MESTO PIEŠŤANY
Materiál na rokovanie komisí MsZ

Názov materiálu: **VYHODNOTENIE STANOVÍSK A PRIPOMIENOK Z PREROKOVANIA NÁVRHU ZMIEN A DOPLNKOV Č. 15 ÚZEMNÉHO PLÁNU MESTA PIEŠŤANY**

**Stanoviská a pripomienky
vznesené k návrhu Zmien a doplnkov č. 15 Územného plánu mesta Piešťany**

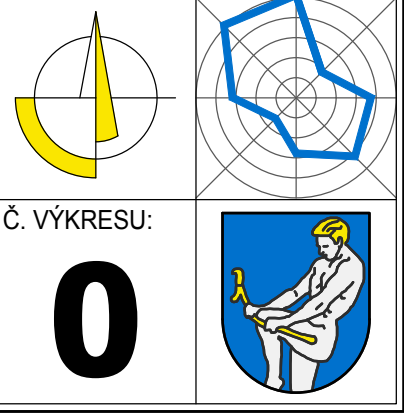
- pri zmenách v lokalite Z4 a Z5 – Matúškova – Kukorelliho neodporúčame stanovenie maximálnej výšky zástavby na 4NP vrátane obytného podkrovia/ ustúpeného podlažia, vzhľadom na prevládajúcu okolitú zástavbu rodinných domov,

- ďalej upozorňujeme na chybu v záväznej časti na str. 8, kde je pre plochy čistého bývania uvedená MV – maximálna výška 6. Nevieme, či sa tým myslia metre alebo podlažia.

- požadujeme zjednotiť a presne zadefinovať určovanie priestorovej regulácie, nakoľko sa raz uvádza index zastavaných plôch, raz koeficient a pri plochách výroby max. percento zastavanosti,

- navrhované obecné chránené územie LIDO je potrebné vyznačiť v grafickej časti zmien a doplnkov,
- žiadne ďalšie pripomienky k ÚPD „Zmeny a doplnky č.15 Územného plánu mesta Piešťany“ nemáme,
